第15回海域／生物小委員会における委員意見及び対応（案）

Y 2 海域 (Ykm-3 地点) における底質の COD と粘土シルト含有率との関係

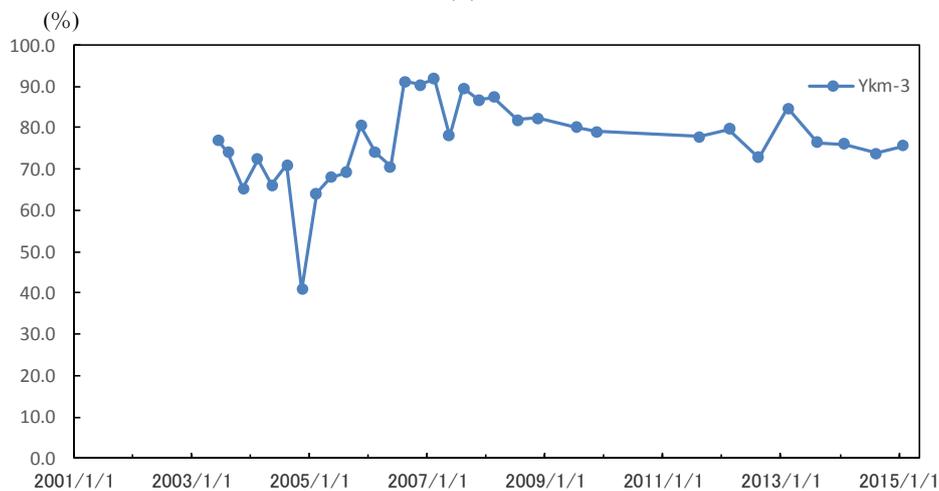
| No. | 資料 | 委員意見 | 対応（案） |
|-----|------------------|---|---|
| 3 | 資料2-2 (意見と対応) | (古川委員) 別添参考 委員意見No. 29関係 図が誤りである。 (第15回資料での意見内容) p. 6で球磨川河口の地点では泥化はみられないと記載されているが、図5(6)を見るとそう言い切れるか判断が難しいと思う。また、CODが上昇傾向なら、これは泥化の兆候として有機物が溜まり始めている可能性もある。 データをそのままみて変化の有無を判断しているが、援用できる環境条件から推察して、泥化が始まっているのではないかと判断されるのなら、その可能性を指摘すべきではないか。 | ご指摘を踏まえ、データを確認の上、図を修正した。 底質のCODと粘土シルト分との関係を確認したが、この地点においては両者に明確な正の相関はみられなかった。(別添参考) |
